Dossier sulla Centrale di Offlaga

Progetto di nuova centrale termoelettrica a ciclo combinato costituita da due unità da 380 MWe che le società ASM spa-Ansaldo Energia spa-National International Power LTD intendono realizzare in comune di Offlaga (BS)

OSSERVAZIONI ALLO STUDIO DI IMPATTO AMBIENTALE

Oggetto: Note preliminari relative allo Studio di Impatto Ambientale del progetto di Centrale termoelettrica a ciclo combinato di Offlaga (BS) proposta dalle società National International Power LTD, ASM Brescia SpA, Ansaldo Energia SpA.

Figura 3. Ricaduta delle emissioni di NO_x con modello climatologico di lungo periodo comprensivo delle calme indicate nei dati meteorologici di Ghedi.

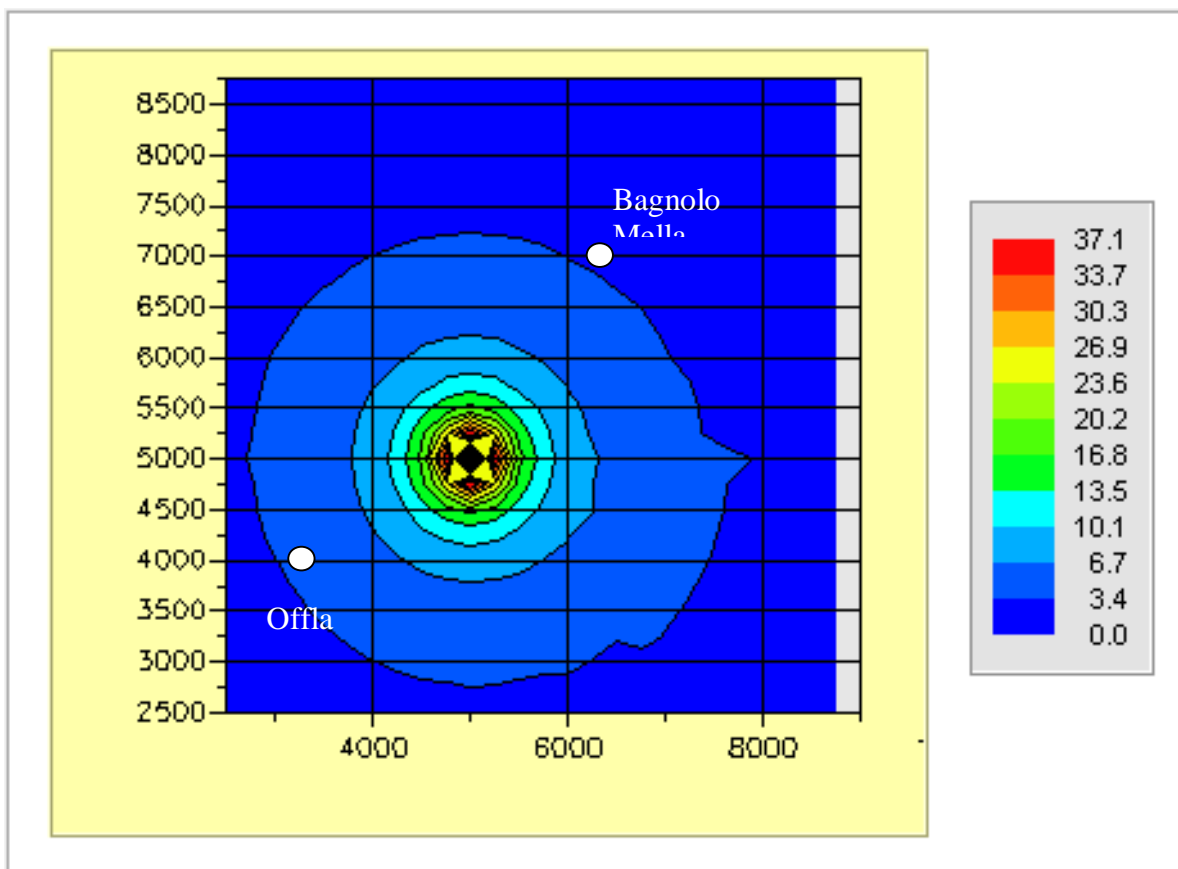
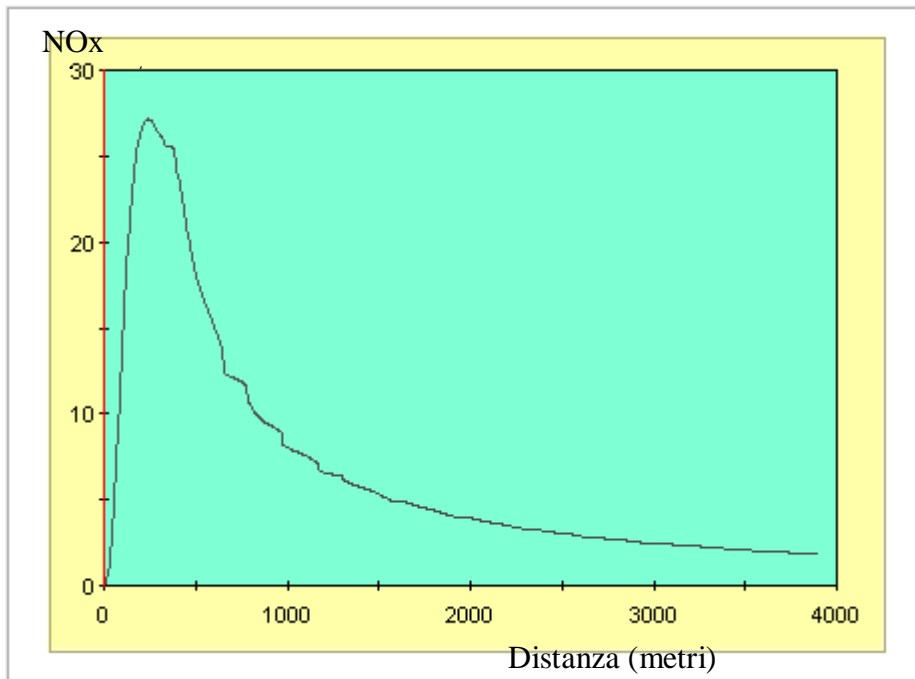
Gli estensori del SIA mostrano infine i risultati di valutazioni inerenti una analisi “*climatologica di breve periodo*” (ovvero short term) riportando (p. 268) la sintesi delle risultanze per le condizioni peggiori considerate per classe di stabilità atmosferica (v. Allegato 10).
